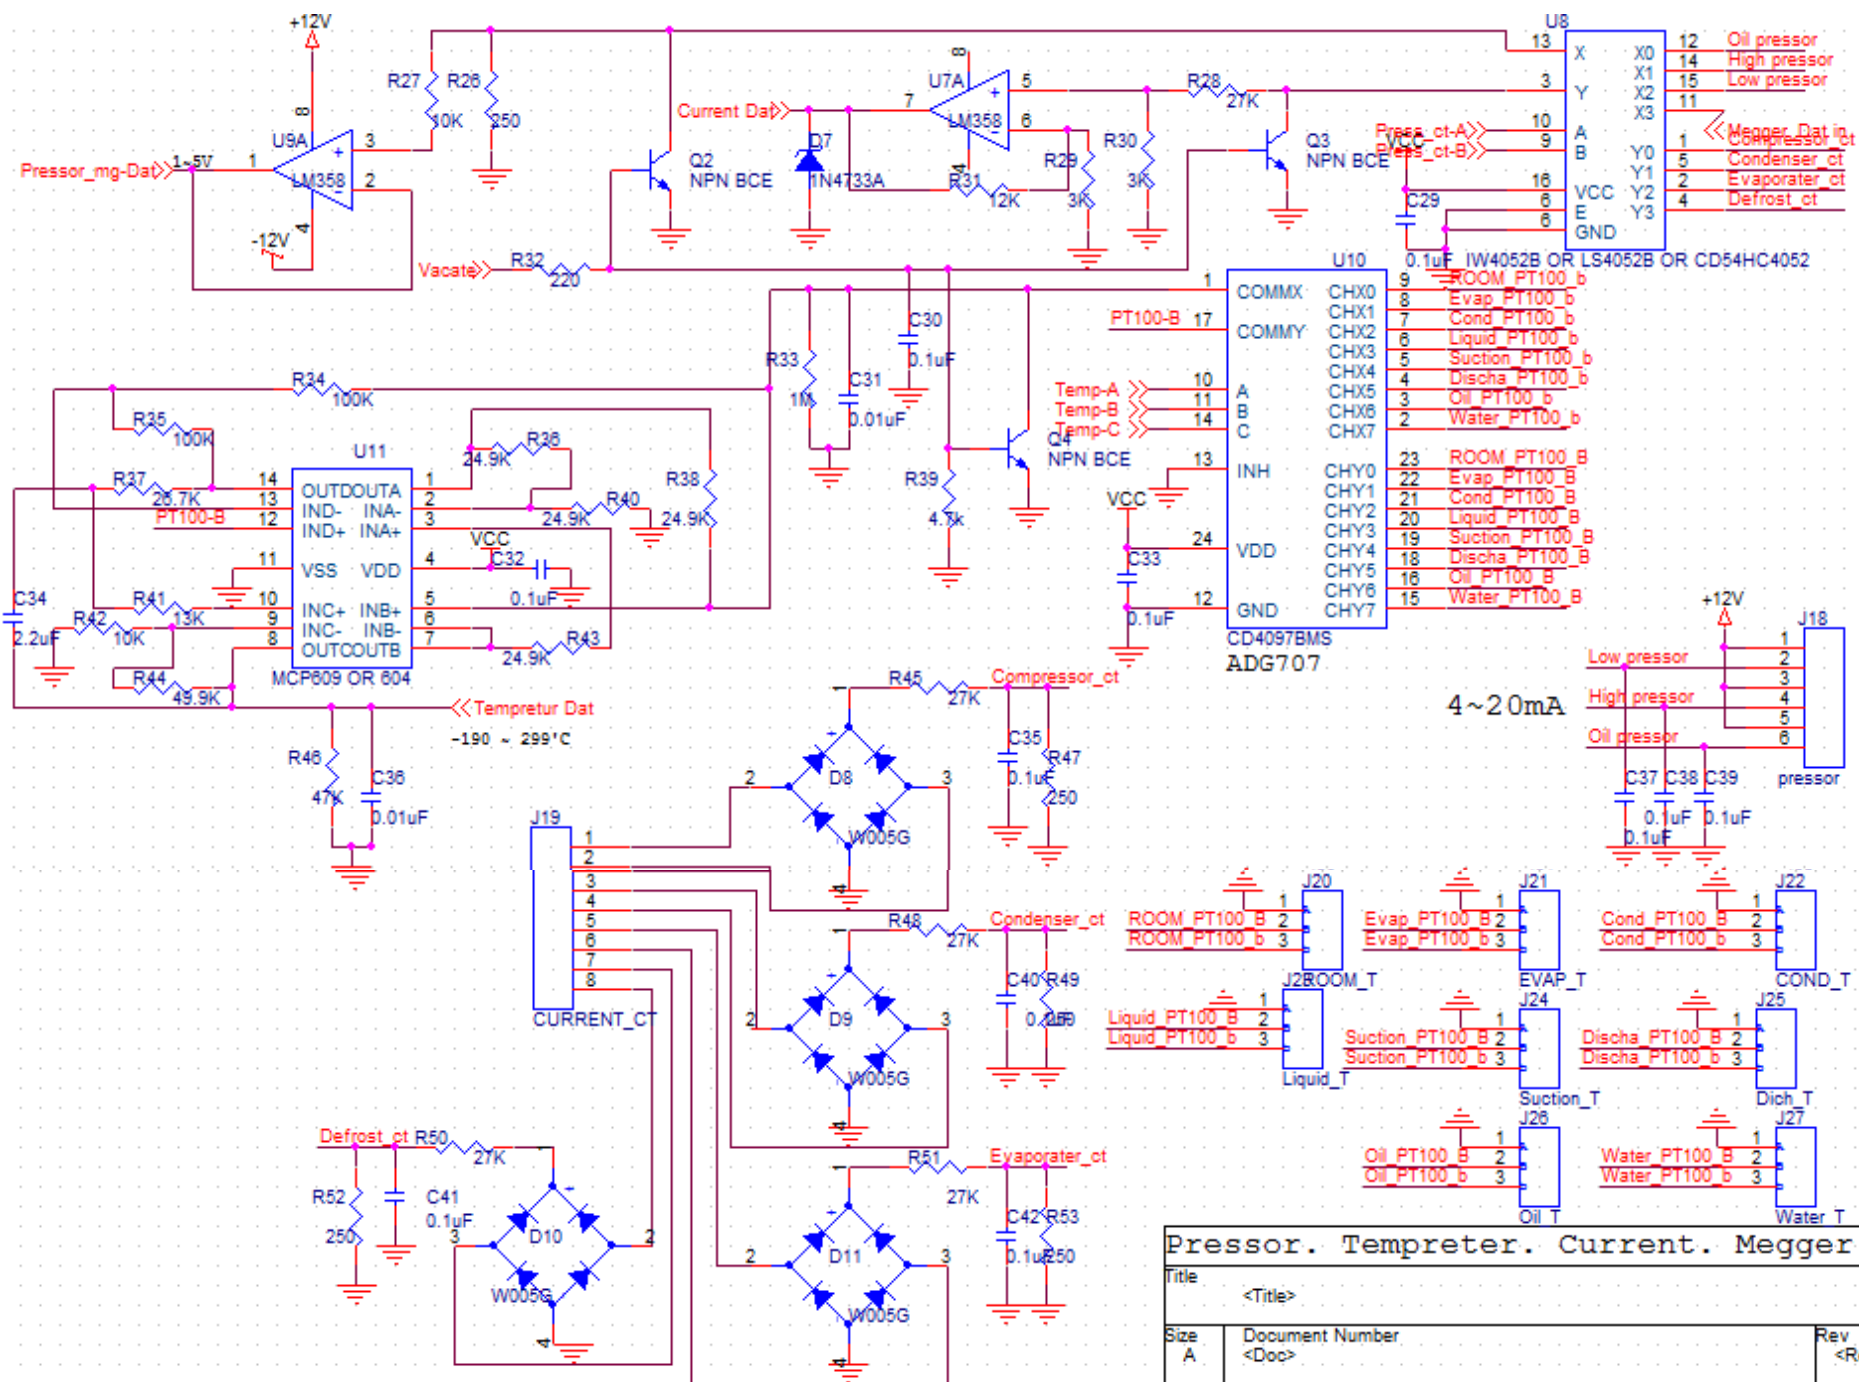
# FET는 ON/OFF 시 딜레이
